**MÉTROPOLE
AIX-MARSEILLE
PROVENCE**

**REALISATION DU BOULEVARD URBAIN SUD
SUR LE TERRITOIRE DE LA COMMUNE DE
MARSEILLE**

ANNEXE A LA DECLARATION DE PROJET

*Modification de la largeur du profil en travers du BUS suite à l'enquête publique
(Passage à 2 x 1 voie et réduction du terreplein central)*

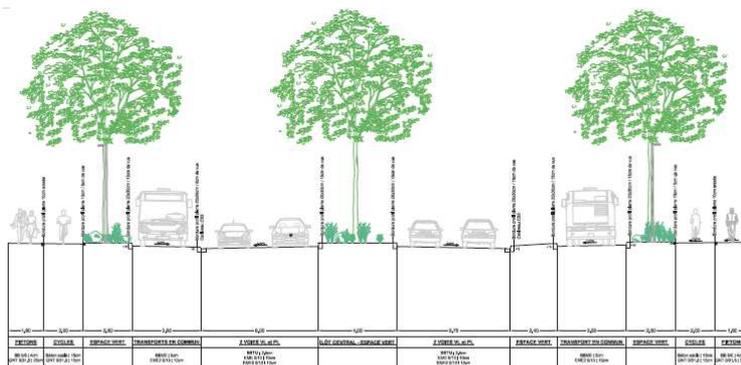
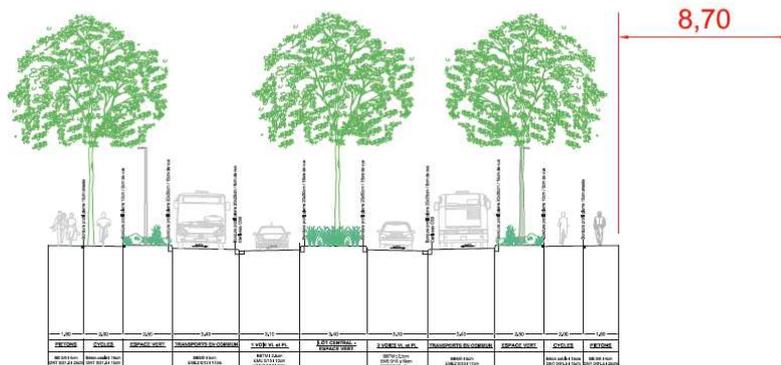
Réserve n° 4 – Diminuer la largeur du terre-plein central sur une grande partie du tracé, en trouvant le meilleur compromis entre la recherche de l'apaisement apporté par le végétal et la réduction de la consommation d'espace.

Recommandation n° 1 – Ramener le profil en travers à 2 x 1 voie entre le chemin de la colline Saint Joseph et l'avenue de Sainte Marguerite, actuellement surdimensionné du fait de la surestimation du trafic futur, limitant ainsi la consommation d'espace sur les espaces traversés, notamment le parc de la Mathilde.

Ainsi, la largeur du terre-plein central peut être réduite à 3,40 m au lieu des 4 m prévus dans le projet.

Afin de satisfaire à la réserve de la commission d'enquête qui souhaite minimiser l'emprise du BUS, la largeur du terre-plein sera diminuée de 0,60 m, réduction maximale permettant d'assurer une croissance et un entretien sécuritaire des plantations.

En cohérence avec la réponse à la réserve n° 3, le profil en travers du B.U.S. sera réduit à 2 x 1 voie entre l'avenue de Ste Marguerite et le chemin de la colline Saint Joseph. En effet, les études de trafic montrent que, si le B.U.S. est à 2 x 1 voie entre le chemin du Vallon de Toulouse et le Boulevard Ste Marguerite, il n'y a pas d'intérêt à conserver une section à 2 x 2 voies entre le

boulevard Ste Marguerite et le chemin de la colline St Joseph. Les impacts de cette réduction sont présentés en réponse à la réserve n° 3 ci-dessus.

Afin de répondre à cette recommandation, le maître d'ouvrage s'engage à réduire le profil en travers du BUS, entre l'avenue de Sainte Marguerite et le chemin de la colline St Joseph, à 2 x 1 voie et à décaler l'axe du boulevard vers l'ouest. Cette surface ainsi gagnée contribuera à limiter la consommation d'espace sur le parc de la Mathilde d'environ 10 %, comme indiqué en réponse à la réserve n° 2.

Le profil en travers sera identique depuis la Traverse Parangon jusqu'au chemin du vallon de Toulouse (voies de circulation et cheminements doux séparés par des terre-pleins) de façon à assurer une continuité visuelle et fonctionnelle du boulevard sur la totalité du linéaire du projet.

Projet modifié suite à la prise en compte de la réserve n° 3 et de la recommandation n° 1
